三亚热带海滨风景名胜区分区 鹿回头景点详细规划 (2025-2030年)

(规划说明书)

《三亚热带海滨风景名胜区鹿回头景点详细规划》 评审意见

2. 专家评审意见采纳情况说明

图 2-7 视觉敏感度综合分析图

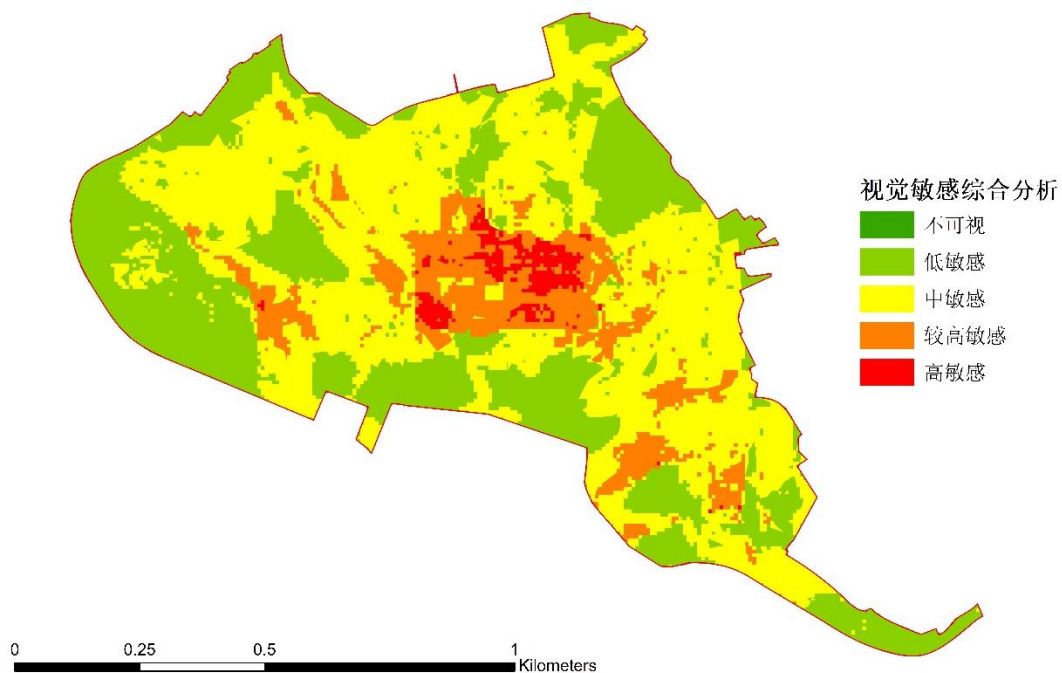
意见 3：采用有效措施，严格控制高峰时段聚集度高的地区游客规模，避免安全风险事故；重要风景点平台、观景设施应进行深入分析论证，保障景观适应性和对城市影响的可控性。

修改说明：已采纳。已按意见修改，详见“7.8.4 游客流量控制”和“2.2.6 视觉敏感度分析”。目前已规划的各类观景设施均与周边景观风貌相协调，并未对城市景观风貌产生负面影响。
